# verslag

Verslag overleg Zonneplateau's Vlissingen  
Datum bespreking 10 maart 2009  
Deelnemers Wim Crusio (gemeente Vlissingen)  
Walter Vael (gemeente Vlissingen)  
Jan Risseeuw (gemeente Vlissingen)  
Hans Slemmer (architect)  
Hans Everaars (waterschap)  
Klaas Kaslander (projectbureau)  
Erik van Dijke (projectbureau)

**Nummer**  
PZDT-V-09096 uitv

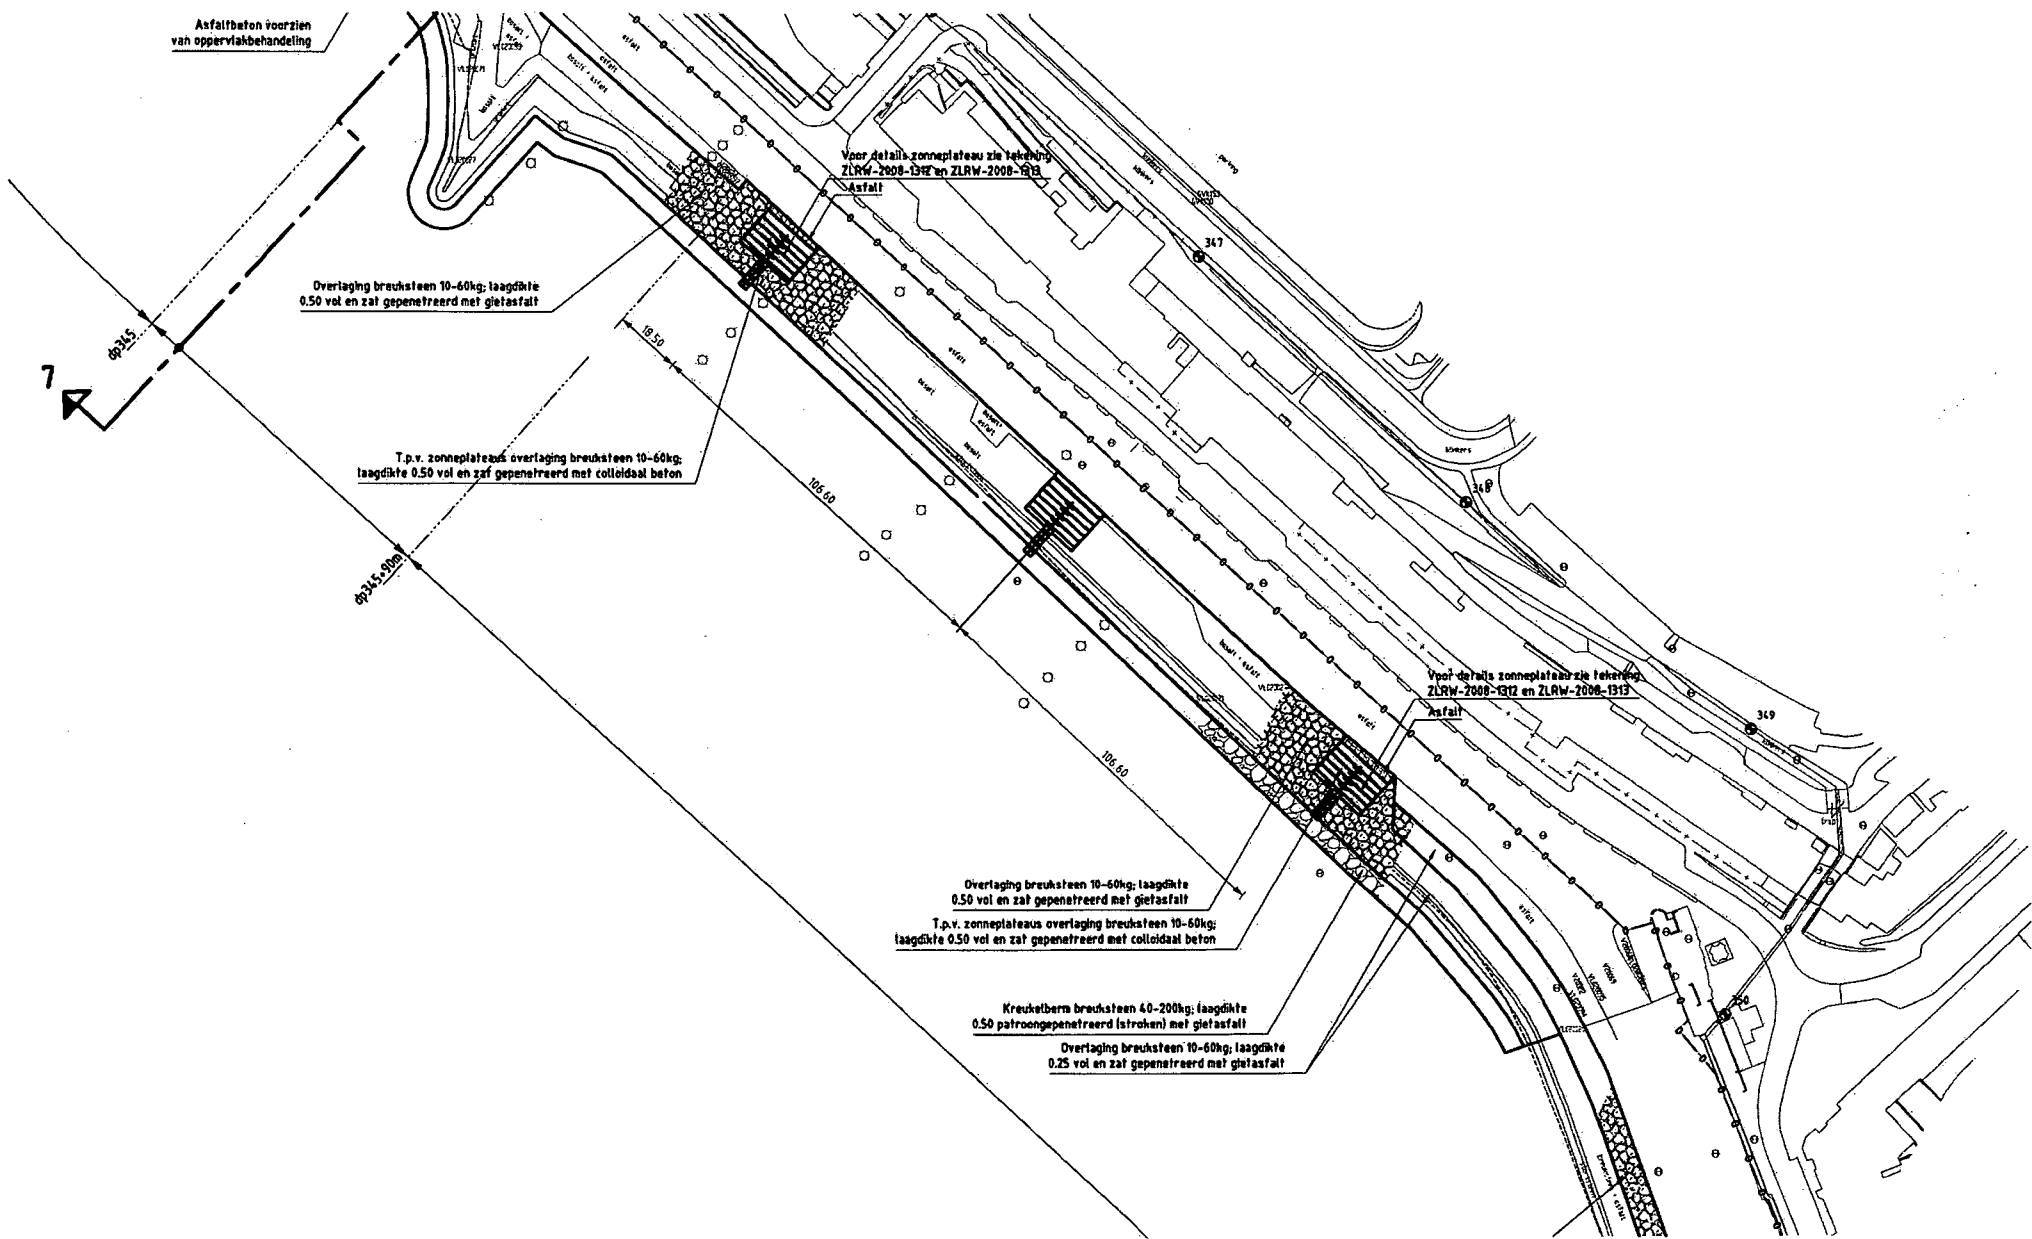
- De plaats van de zonneplateaus wordt vast gesteld. Het hart van de drie plateaus komen op de plaats zoals aangegeven op de bijlage bij dit verslag. De nieuwe plaats van de zonneplateau's heeft de voorkeur van Hans Slemmer omdat ten eerste de ondergrond van de plateaus identiek is en ten tweede omdat de plateau's nu dichter bij elkaar liggen en hiermee beter een eenheid uitstralen.
- Hans Slemmer geeft aan dat de leuningconstructie bij voorkeur 316L gepolijst staal moet zijn. Dit is in het contract met de aannemer opgenomen. Voorkeur is eveneens dat de bevestiging niet middels instorten, maar met een bevestigingsconstructie wordt gerealiseerd.
- Betreffende de afwerking van de bovenzijde van de plateau's wordt de voorkeur uitgesproken om een antisliplaag aan te brengen door er een profiel in te drukken. Een antisliplaag middels afstrooien of invegen is niet wenselijk.
